An den
Magistrat der Stadt Seligenstadt
Marktplatz 1
63500 Seligenstadt

Stellungnahme zum Entwurf des Bebauungsplanes Nr. 89 (Änderung des Bebauungsplanes Nr. 2)

Ansprechpartner für die Bürgerinitiative „Dialog 89“ für Rückfragen seitens des Magistrats.

Abbildung 2 - Gesamter Bebauungsplan Nr. 89.

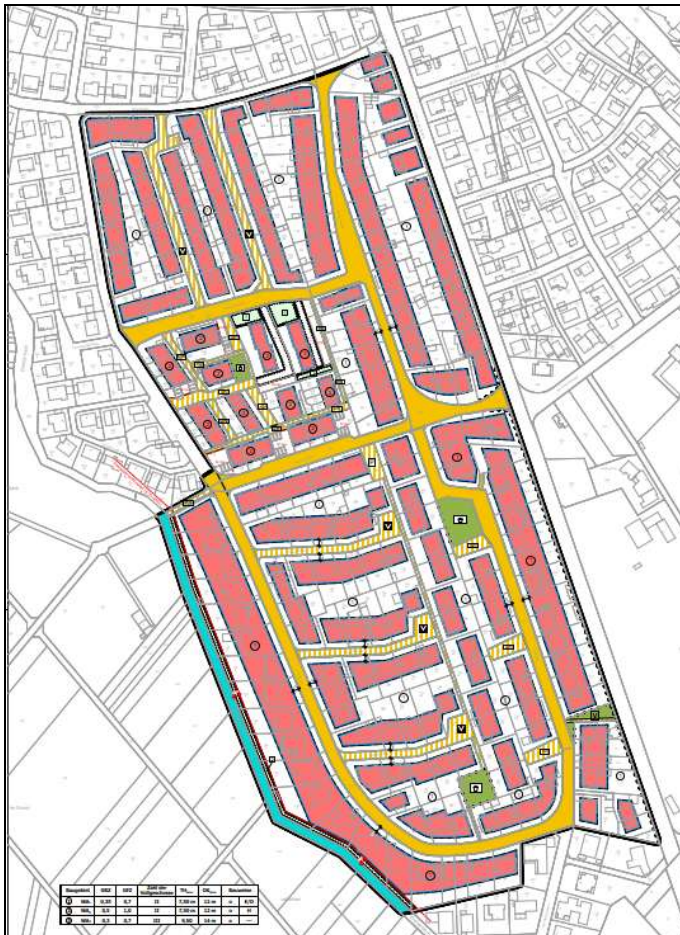
Auffällig ist die gewählte Untergliederung in drei „Baugebiete“: Während „Baugebiet 2“ und „Baugebiet 3“ künftig lediglich den Sondercharakter einzelner Straßenzüge zwischen Brentanostraße und Fontanestraße regeln sollen (vgl. Abbildung 3) – wobei „Baugebiet 3“ faktisch nur zwei Parzellen umfasst –, wird der gesamte übrige Bereich pauschal als „Baugebiet 1“ ausgewiesen.

Abbildung 4 - Ausschnitt aus dem alten B-Plan Nr. 2. (Rote Kreise heben die Unterschiede der Quartiere hervor).

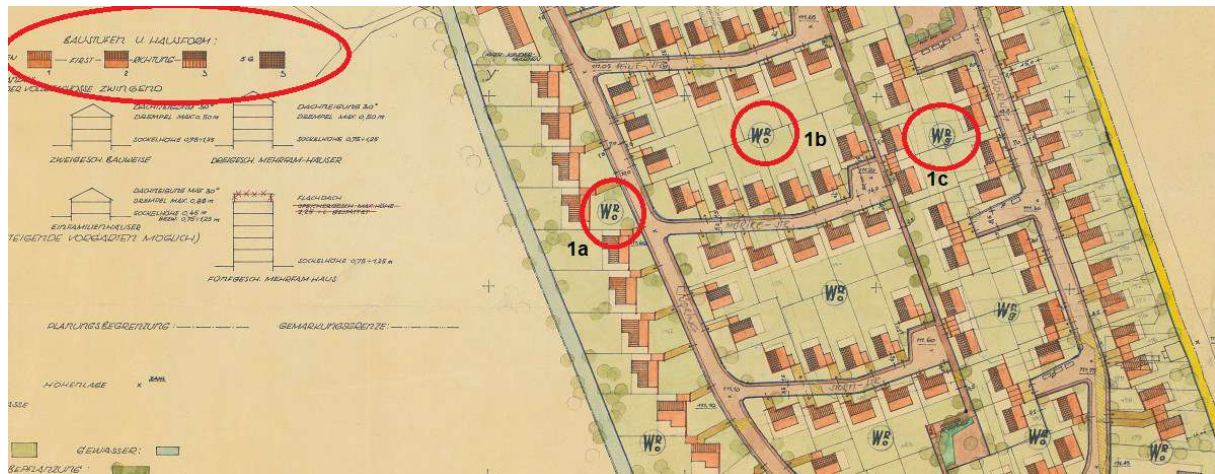
Der Bebauungsplan Nr. 2 aus dem Jahr 1964 bildete die unterschiedlichen Lagen und Funktionen des Quartiers klar ab: Die feldrandnahen Bereiche wurden mit eingeschossigen Einfamilienhäusern und großzügigen Gärten als Übergangszone zum Landschaftsraum konzipiert. Weiter innen fanden sich größere zweigeschossige Wohnhäuser, während der Kernbereich – innerhalb des Südrings, rechts des „Pfadchens“ – sogar Mehrfamilienhäuser zuließ. Diese Differenzierung entsprach den Grundsätzen des § 1 Abs. 6 Nr. 5 BauGB („Erhaltung und Entwicklung städtebaulicher Eigenart“) und trug wesentlich zum besonderen Charakter des Viertels bei (vgl. Tabelle 2 und Abbildung 4).

(* Im Bereich **1b** war im ursprünglichen B-Plan Nr. 2 vorgesehen, dass eine Straßenseite nach dem Vorbild von **1a** bebaut wird, während die gegenüberliegende Seite eine höhere Bebauung zulässt. Der neue Bebauungsplan sollte diesen Umstand angemessen berücksichtigen.)

Abbildung 6 – Bebauungsplan nach derzeitiger Planung. Das „Baugebiet 1“ umfasst den gesamten südlichen Bereich (südlich der Fontanestraße) des Planungsgebietes und erstreckt sich auch auf weite Bereiche des Gebietes nördlich der Fontanestraße (hier nicht abgebildet)

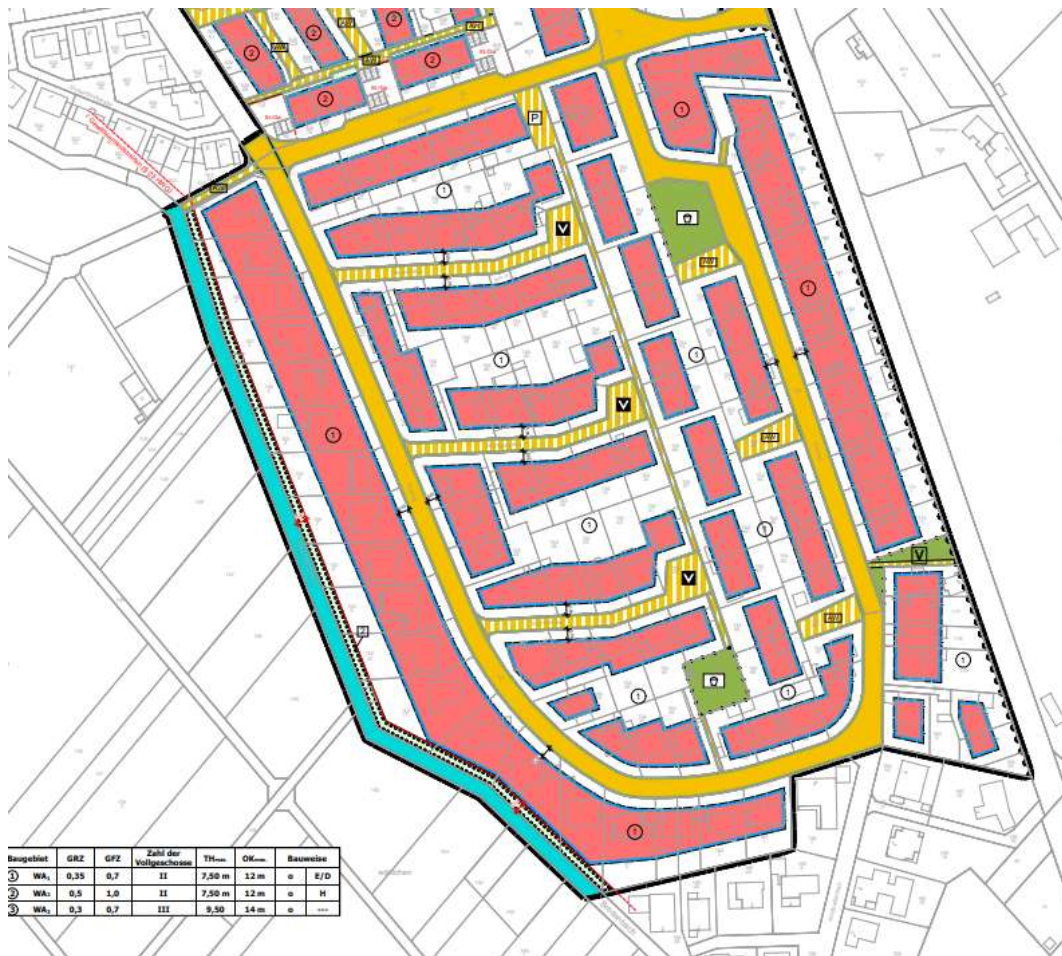
Der derzeitige Entwurf des Bebauungsplans Nr. 89 nivelliert die im B-Plan Nr. 2 vorgesehene Differenzierung: Mehrere sehr unterschiedliche Teilbereiche werden zu einem einheitlichen „Baugebiet 1“ zusammengefasst und unterliegen denselben

Festsetzungen (vgl. Abbildung 6). Die bauliche Ausnutzung richtet sich künftig fast ausschließlich nach der Grundstücksgröße, nicht nach Lage oder bestehenden Strukturen. Dies ermöglicht faktisch eine Maximalbebauung in allen Teilbereichen – selbst am Feldrand, wo bislang kleinteilige Bungalows mit hoher Durchgrünung das Ortsbild prägten. Die Folge ist eine „Nivellierung“ des Quartiers, die die gewachsene Struktur missachtet und die städtebauliche Balance zwischen Randlage und Kern zerstört.

Die Folge des neuen Planes wäre also eine Steigerung der zulässigen GFZ und Zahl der Vollgeschosse (und vor allem auch auch der Gesamthöhen) um mehr als 100% für Baugebiet „1a“, während die Bereiche weiter innen leicht verdichtet, Baugebiet „1b“, und Baugebiet „1c“ sogar unterhalb der Möglichkeiten des alten Bebauungsplanes Nr. 2 bleiben sollen (siehe **Tabelle 4**).

Eine nachhaltige Stadtentwicklung sollte die Unterschiede innerhalb des bisherigen Baugebietes 1 berücksichtigen. Eine Aufteilung in Baugebiete „1a“, „1b“ und „1c“ mit abgestuften Festsetzungen würde insgesamt eine gleichmäßige Verdichtung gegenüber dem alten Plan anstreben, aber den bisherigen „Gradienten“ vom durchgrüntem Feldrand zum urbanen Kern trotzdem beibehalten. Dies berücksichtigt sowohl städtebauliche, klimapolitische als auch naturschutzrelevante Aspekte, ohne die Entwicklungsmöglichkeiten zu stark einzuschränken. (Schematisch dargestellt in Abbildung 7).

Abbildung 9 - Schematische Darstellung der Kaltluftzufuhr, die in Zukunft unterbrochen sein wird.

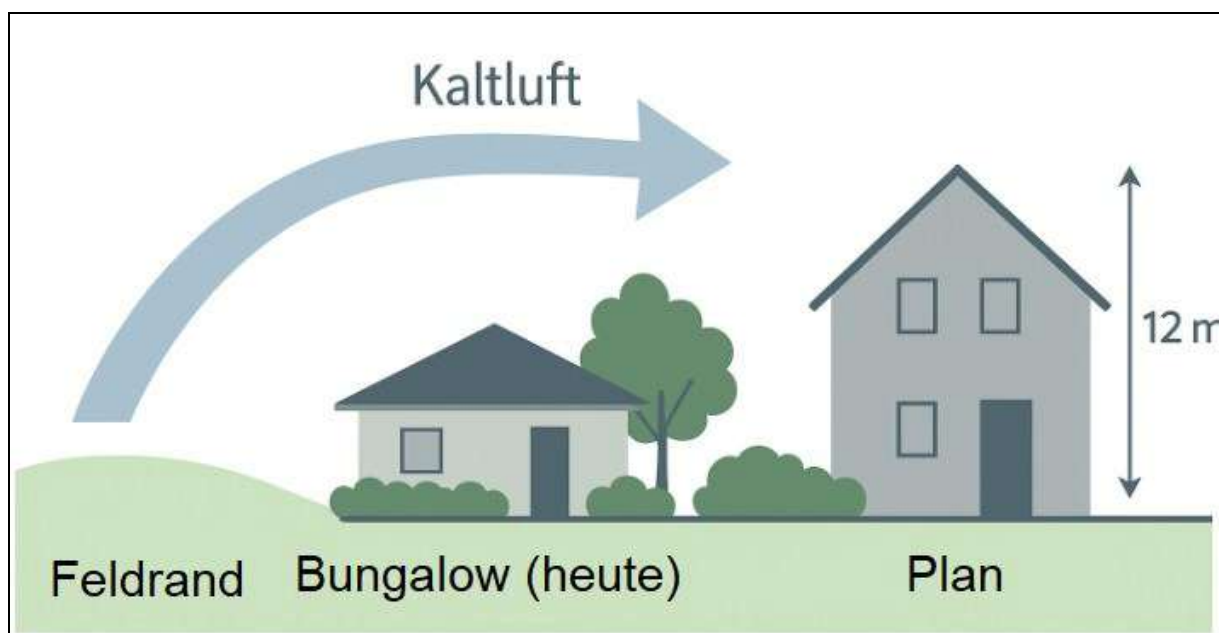
- **Hitzebelastung:** Die Bebauung im Quartier trägt zur Aufheizung bei; eine Verschärfung durch weitere Versiegelung soll nach dem Gutachten vermieden werden.
- **Frischluftezufuhr:** Das Plangebiet liegt am Übergang zum Feldrand, wo nächtliche Kaltluftströme in die bestehende Wohnbebauung hineinwirken. Dieser natürliche Luftaustausch trägt erheblich zur Verbesserung des Stadtklimas und zur Reduzierung von Hitzestress bei.

Der Umweltbericht beschreibt die Feldränder als Kaltluftschneisen und Hitzepuffer. Dass der Bebauungsplan ausgerechnet hier eine Verdichtung zulässt, bedeutet eine planerische Entscheidung gegen die eigene Datengrundlage. An den Feldrändern, die bisher durch eine offene Bebauung mit Gärten und Grünflächen geprägt sind, soll nun eine maximale Bebauung ermöglicht werden. Somit wird der bestehende „Gradient“ aufgehoben. Dadurch werden gerade jene Bereiche versiegelt, die im Umweltgutachten ausdrücklich als klimatisch sensibel eingestuft werden.
